INFORME DE VISITA DE CONTROL
N° 12067-2026-CG/GRMD-SVC

VISITA DE CONTROL
PETRÓLEOS DEL PERÚ - PETROPERÚ S.A.
MADRE DE DIOS, TAMBOPATA, TAMBOPATA

**“ESTADO ACTUAL DEL PROYECTO CONSTRUCCIÓN Y
OPERACIÓN DE LA PLANTA DE VENTAS PUERTO
MALDONADO”**

TAMBOPATA, 7 DE SETIEMBRE DE 2026

Imagen n.º 2
Vista satelital del proyecto

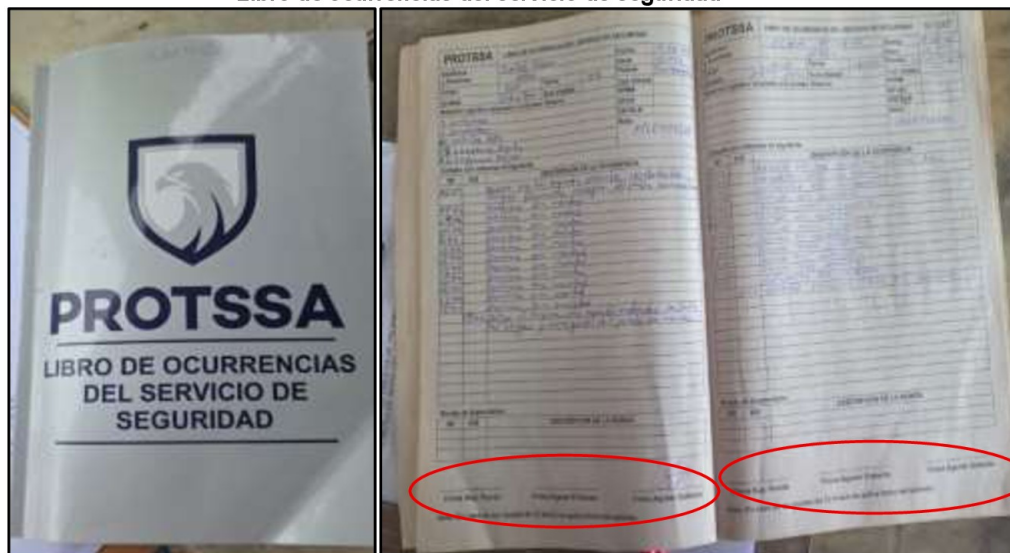
CG/GRMD-SCV-PETROPERÚ de 24 de agosto de 2026, se identificaron situaciones adversas siguientes:
